パンドウイトコーポレーション日本支社
〒108-0075 東京都港区港南 2-13-31 品川 NSS ビル
2020年2月19日
PJ20-034

PSL-CL110, PSL-CL480 コードロックアウトの仕様変更のお知らせ

対象部品番号： PSL-CL110, PSL-CL480

■ PSL-CL480

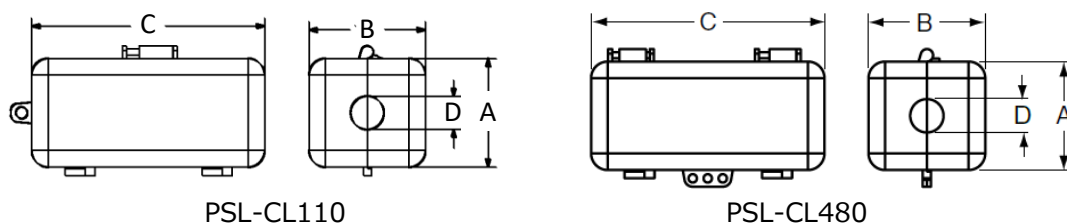
変更内容： デザイン変更
※材質、色に変更なし

現

新

■現デザイン

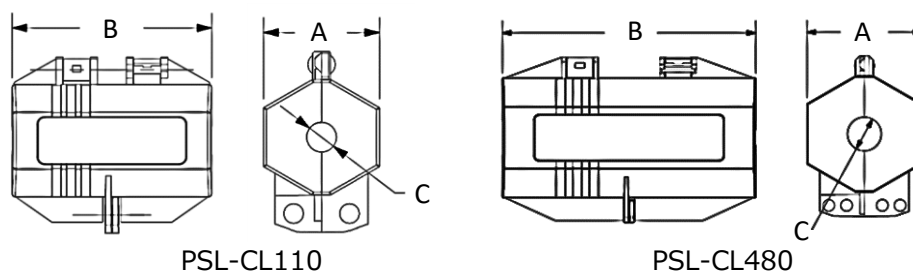
部品番号	寸法(mm)				内径(mm)	発注単位 (個)
	A	B	C	D		
PSL-CL110	50.8	50.8	88.9	12.7	43.9 X 43.9 X 82.0	1
PSL-CL480	82.6	82.6	177.8	25.4	73.9 X 73.9 X 169.9	1

部品番号	寸法(mm)			内径(mm)	発注単位 (個)
	A	B	C		
PSL-CL110	49.4	87.3	12.7	42.9 X 43.7 X 79.4	1
PSL-CL480	81.8	176.3	24.1	73.0 X 76.2 X 168.3	1
